大飯発電所 緊急時対策所設置他に係る 原子炉施設保安規定変更認可申請について

2020年1月14日
関西電力株式会社

申請概要

- Ø 緊急時対策所建屋の設置に伴い、1，2号炉原子炉補助建屋から緊急時対策所建屋へと緊急時対策所機能を移行するため、それに伴い大飯発電所原子炉施設保安規定の関連する条文の変更を行う。

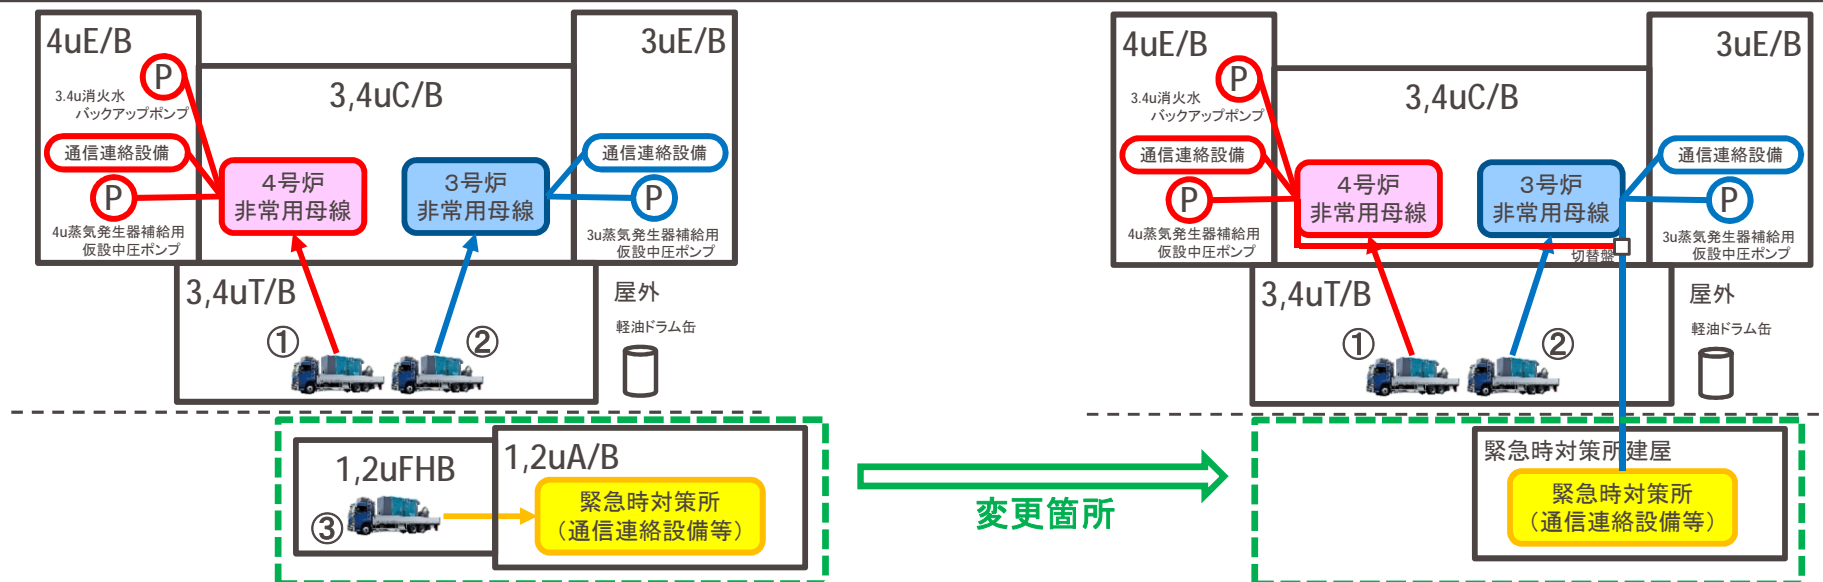
・現緊急時対策所は1, 2号炉原子炉補助建屋内に設置されているため、通信連絡設備への電源供給用に電源車(緊急時対策所用)(DB)を用意している。

新緊急時対策所は3(4)号炉非常用母線から電源供給可能であるため、不要となった電源車(緊急時対策所用)(DB)に係る記載を削除する。

新緊急時対策所周辺概要図

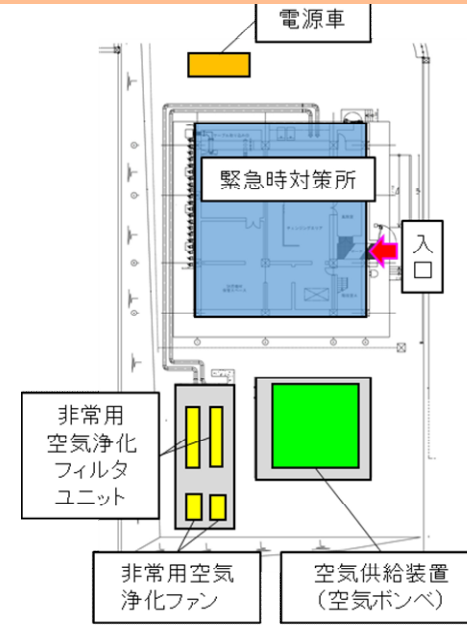
緊急時対策所の機能移行に伴い、
緊急時対策所の居住性の確保に係る設備のLCO台数などを変更する。

設備	変更前後における差異理由
緊急時対策所非常用空気浄化ファン 緊急時対策所非常用空気浄化フィルタユニット	指揮所、待機場所一体化による台数の変更 名称の変更
空気供給装置	建屋容積の変更に伴う必要本数の変更
酸素濃度計 二酸化炭素濃度計	指揮所、待機場所一体化による個数の変更
緊急時対策所内可搬型エリアモニタ	指揮所、待機場所一体化による個数の変更
緊急時対策所外可搬型エリアモニタ	(保安規定変更なし)
可搬式モニタリングポスト	緊急時対策所外可搬型エリアモニタにより プルーム検知をするため不要

項 目	運 転 上 の 制 限																																														
緊急時対策所空気浄化系 緊急時対策所空気供給装置 居住性確保設備	(1) 緊急時対策所空気浄化系1系統 ^{※1} が動作可能であること (2) 空気供給装置の所要数が使用可能であること (3) 酸素濃度計および二酸化炭素濃度計の所要数が動作可能であること (4) 緊急時対策所内可搬型エリアモニタおよび緊急時対策所外可搬型エリアモニタの所要数が動作可能であること																																														
適用モード	設 備	所要数																																													
モード1、2、3、4、5、6および使用済燃料ピットに燃料体を貯蔵している期間	緊急時対策所非常用空気浄化ファン	1台 ^{※2}																																													
	緊急時対策所非常用空気浄化フィルタユニット	1基 ^{※2}																																													
	空気供給装置	720本 ^{※2}																																													
	酸素濃度計	1個 ^{※2}																																													
	二酸化炭素濃度計	1個 ^{※2}																																													
	緊急時対策所内可搬型エリアモニタ	1個 ^{※2}																																													
緊急時対策所外可搬型エリアモニタ	1個 ^{※2}
